Keuringsverslag van een elektrische laagspanning- en zeer lage spanningsinstallatie

NIET CONFORM

Straatnaam	Koninginnelaan
Huisnummer	18
Busnummer	
Postcode	3630
Gemeente	MAASMECHELEN
Land	België

Controlebezoek van een oude huishoudelijke elektrische installatie van een wooneenheid bij verkoop op vraag van de verkoper volgens (KB 08/09/2019) - AREI Boek 1- 8.4.2. en 8.2.1. en 4.2.4.3.

Afbeelding schakel- en verdeelbord:

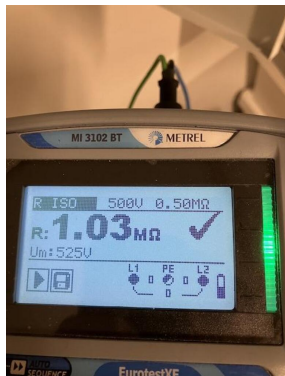
- 12.03 Eén of meerdere differentieelstroombeschermingsinrichtingen werken niet met testknop en/of stroominjectie. (Boek 1 Onderafdeling 6.5.7.2)
 - 13.01 Aardelektrode ontbreekt. Aardingsweerstand niet gemeten. Een aarding is te verwezenlijken overeenkomstig de voorschriften (Boek 1 Onderafdeling 4.2.3.1 en 5.4.2.1.)

- 15.10 Niet gebruikte invoeringen van het verdeelbord zijn niet correct of onvoldoende afgedicht. (Boek 1 Afdeling 5.1.4. en 4.2.2.3.)
 - 17.02 De smeltzekeringhouders of houders van kleine vermogensschakelaars met pennen met een sectie kleiner dan 10mm² dienen voorzien te worden van kalibreerelementen. (Boek 1 Onderafdeling 5.3.5.5.A.)
